**千葉県立美術館郵便局前交差点角地の空間デザイン設計及び看板設置作業委託　質問に対する回答について**

別添 1

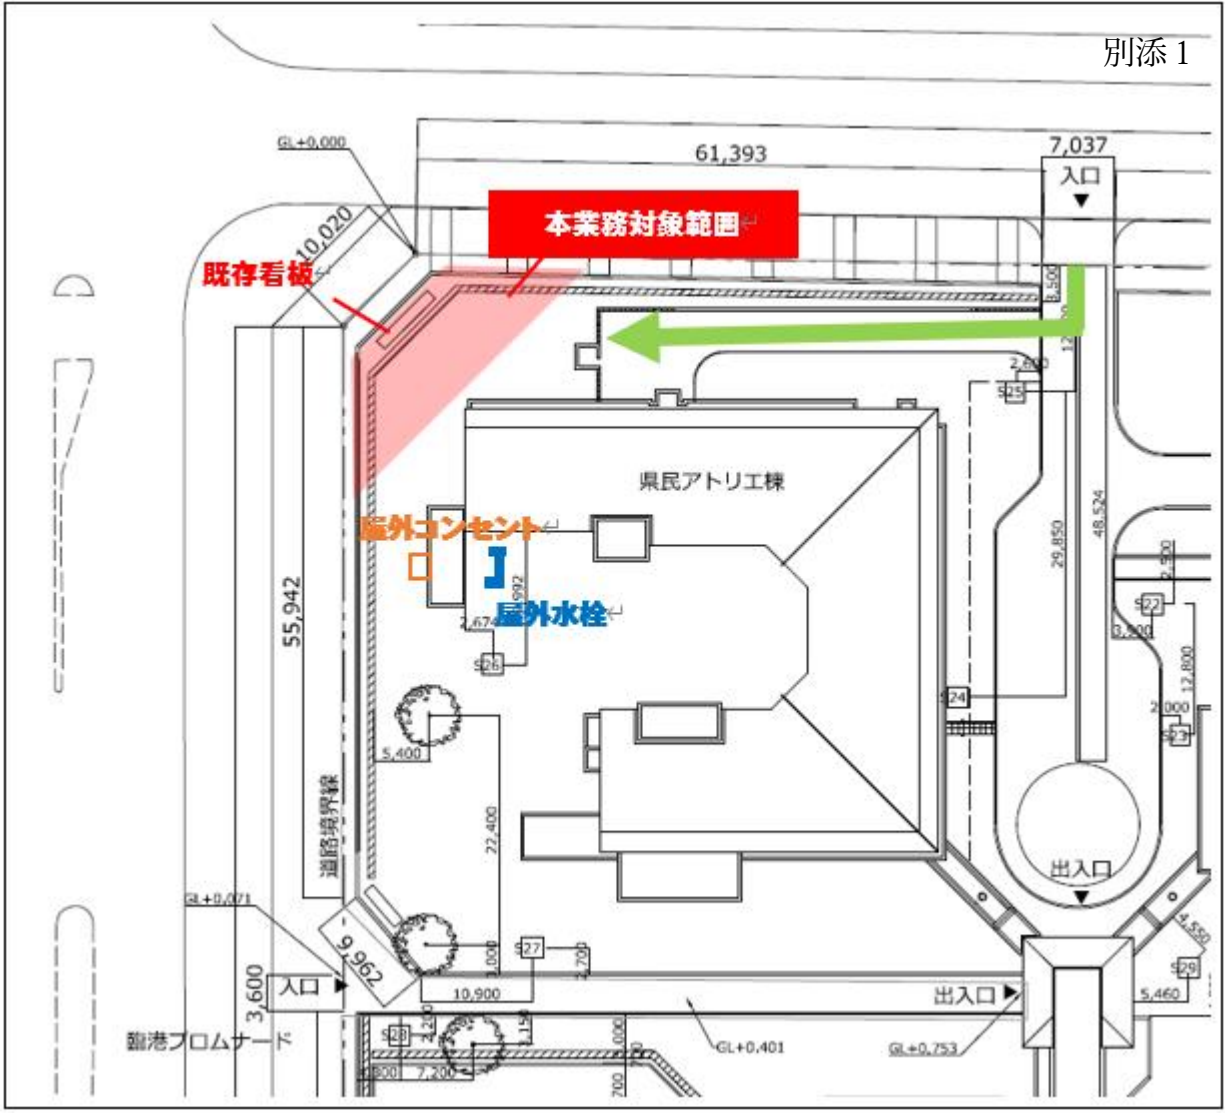
| 番号 | 質問 | 回答 |
|---|---|---|
| 4 | 照明器具は希望するか。また、希望する場合、敷地近辺に電気配線はあるか。 | 仕様書２ページ（２）交差点前看板のデザイン・制作・設置に記載のあるとおり、夜間時の見え方についても提案すること。<br>電気配線の場所は、別添１のとおり。１００ボルトまで使用可。 |
| 5 | 水栓は敷地近くにあるか。 | 別添１のとおり。 |

| 番号 | 質問 | 回答 |
|---|---|---|
| 14 | 工事期間中は敷地内から施工場所まで重機乗り入れは可能か。 | 重機の大きさによるが、別添１の緑矢印までは、乗り入れ可能である。 |
| 15 | 看板には夜間演出のための照明は必要か。必要な場合、一次側電気工事は別途とするが良いか。 | 仕様書２ページ（２）交差点前看板のデザイン・制作・設置に記載のあるとおり、夜間時の見え方についても提案すること。<br>屋外に電気配線があり、場所は別添１のとおり。１００ボルトまで使用可。 |
